Mängel der geplanten Ersatzlösung für das Steinkohle-Heizkraftwerk Wedel

Kritik der Behandlung der möglichen Ersatzlösungen im Hamburger Energienetzbeirat

Version 1.0, 16. Januar 2018

Prof. Dr. Dietrich Rabenstein, HafenCity Universität Hamburg

Bild 6: BUE-Nordvariante mit Angabe ihrer Nachteile (unter Verwendung eines Bildes aus einer Präsentation der BUE im ENB)

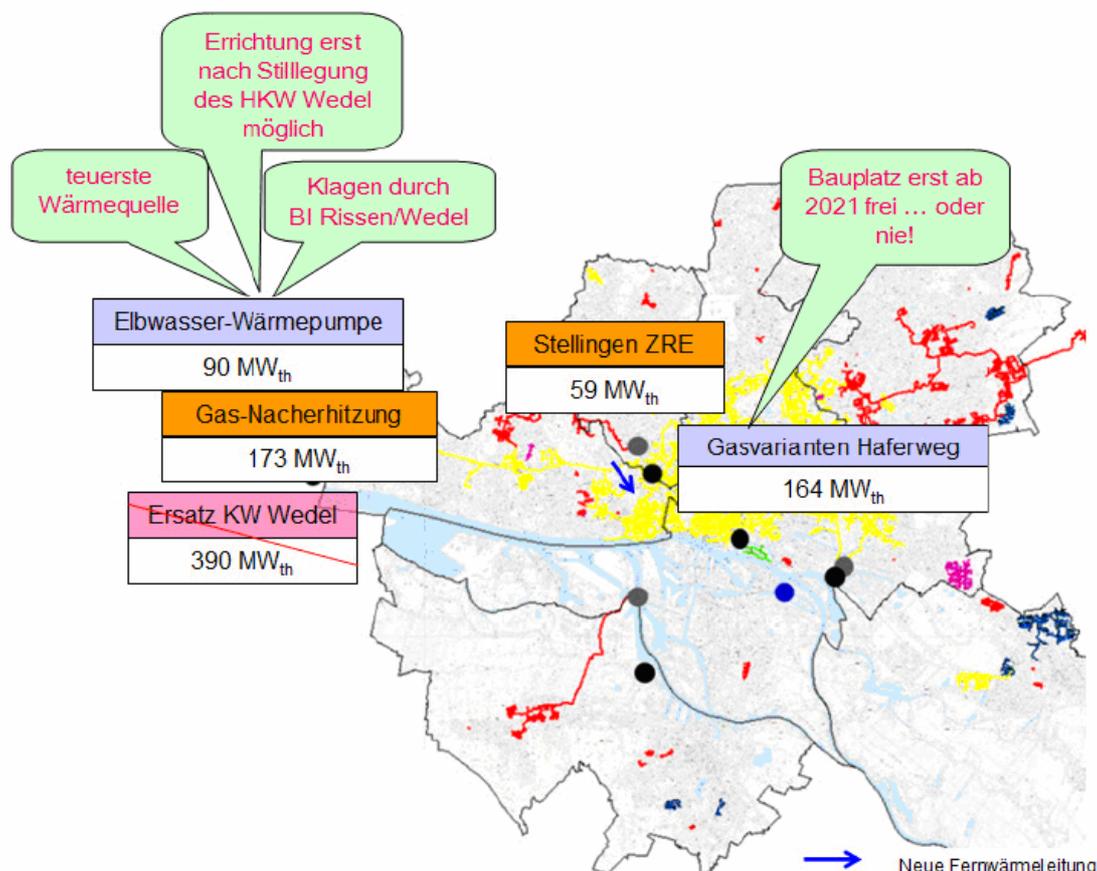
Die gravierenden Nachteile dieser BUE-Nordvariante (rot in Tabelle 4) wurden von der BUE nur nach und nach eingeräumt. Dabei wurde sichtbar, dass die Planung für die BUE-Nordvariante am Standort Haferweg keine sichere Flächenbasis hatte,⁷³ während am Standort Stellingener Moor eine große Fläche verfügbar ist, die dem städtischen Unternehmen Hamburg Wasser gehört.

Die BUE-Nordvariante weist nur einen kleinen Anteil an erneuerbaren Wärmequellen auf (Elbwasser-Wärmepumpe). Sie führt infolge der besonders teuren Wärmequelle Elbwasser-Wärmepumpe mit nur 2000 Volllaststunden pro Jahr und einem großen Gasheizwerk zur Nacherhitzung zu hohen Kosten, vor allem, wenn noch dazu nicht mit KWK-Förderung bei den „Gasvarianten“ gerechnet wird. Auch wäre für den Standort Wedel noch eine sehr lange Gasleitung zu bauen. Und sie kann erst sehr spät oder gar nicht realisiert werden: Zum einen, weil am Standort Haferweg erst ab 2022 Platz vorhanden wäre, da eine vermietete Schlackehalle erst dann frei würde oder die entsprechende Fläche sogar ganz an die Stadt Hamburg abgetreten werden muss. Zum anderen, weil die Errichtung von neuen Erzeugungsanlagen in Wedel parallel zum Betrieb des vorhandenen Kohle-Heizkraftwerks kaum möglich wäre und zudem mit Sicherheit hartnäckig beklagt werden würde.⁷⁶

Mit der Einführung dieser „BUE-Nordvariante“ in den Bewertungsvergleich traf die BUE eine klare Vorentscheidung zugunsten der von ihr favorisierten Südvariante mit Elbunterquerung und gegen das von ihr selbst noch im September 2016 bevorzugte „BUE-Szenario“. Die „BUE-Nordvariante“ diente der BUE offenbar einzig und allein dazu, die Wahl der Südvariante zu rechtfertigen. Von den ENB-Mitgliedern der Umweltverbände wurde daher diese „BUE-Nordvariante“ ausdrücklich nicht als gleichrangige Planungsalternative anerkannt.

Bild 9: Anteile Erneuerbarer Energien in der Südvariante

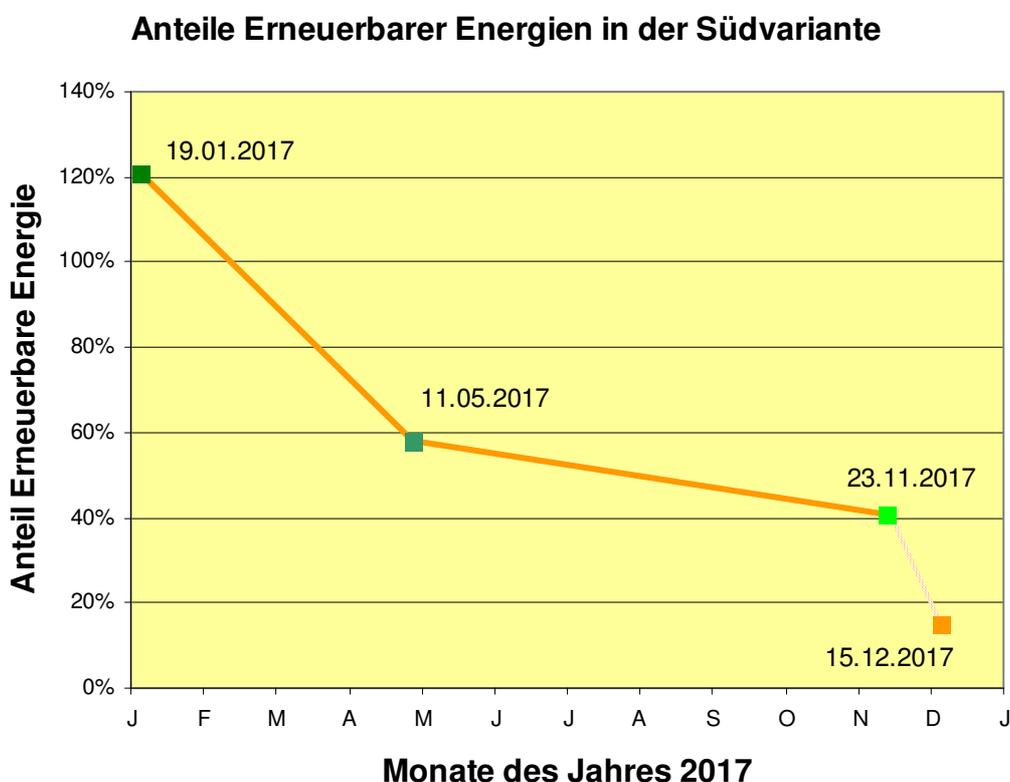
Der Anteil an erneuerbarer Wärme der Südvariante hat sich allerdings im Lauf des Jahres 2017 stetig verringert (Bild 9 und Tabelle 6).

Das Versprechen hoher Anteile an Erneuerbarer Wärme war das Hauptargument der BUE für die Wahl der Südvariante mit der umstrittenen Südtrasse. Mit schwindenden Anteilen erneuerbarer Wärme ist dieses Hauptargument für die Wahl der Südvariante verloren gegangen.

Bild 10: Geplante neue Wärmeleitungen (Quelle: Präsentation von Dr. Beckereit im ENB am 23.11.2017)

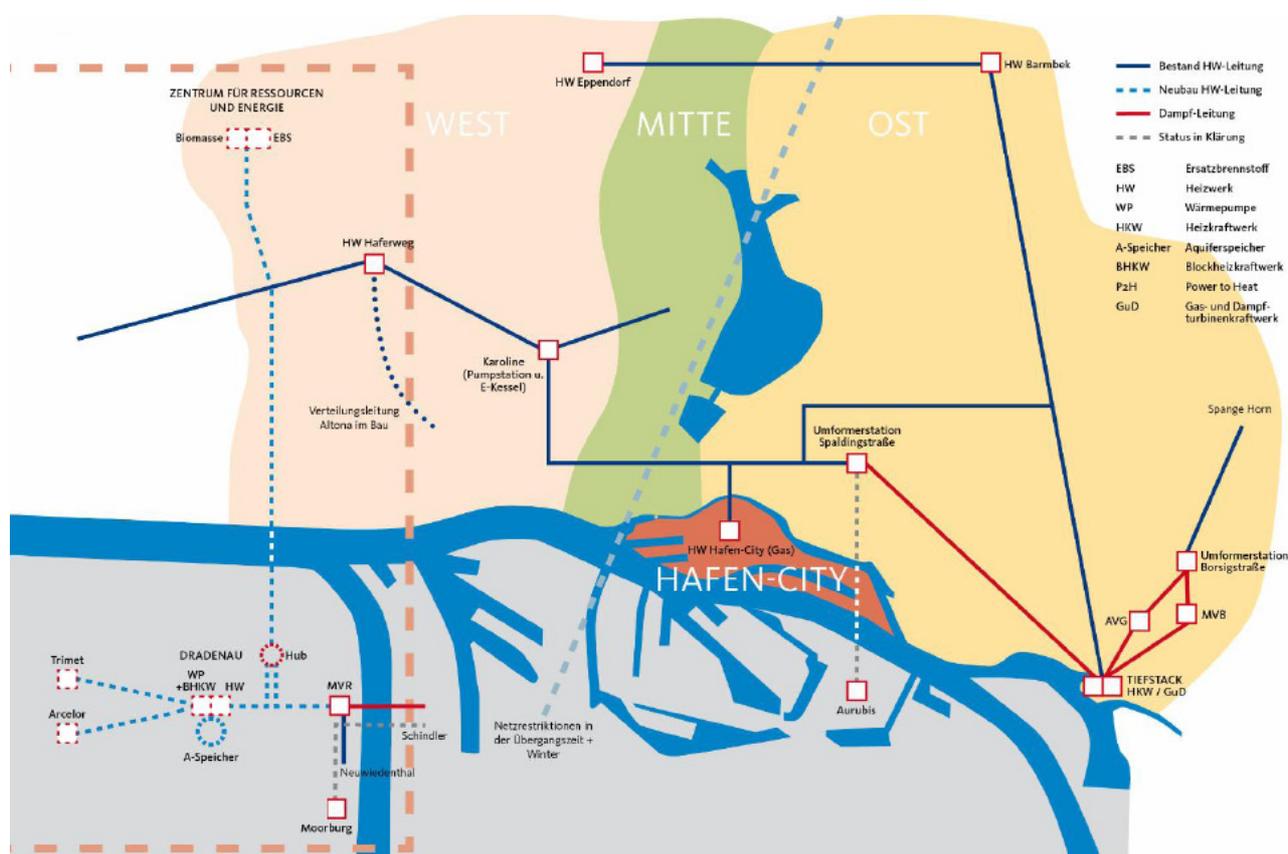
Diese Kostenverteilung verteuert nicht nur die erneuerbaren Wärmebeiträge von der Abwasser-Wärmepumpe Dradenau und von den Industriebetrieben *Trimet Aluminium* und *Arcelor Mittal*.

Wesentlicher ist, dass das städtische Unternehmen *Hamburg Energie* auf gestrandeten Investitionen sitzen bleiben würde, wenn Vattenfall sich mit der am 15.12.2017 erklärten Absicht durchsetzen könnte, den größten Teil der Fernwärme aus Wedel durch Fernwärme aus Moorburg zu ersetzen. Verlusten bei *Hamburg Energie* stünden dabei Gewinne bei der VWH gegenüber.
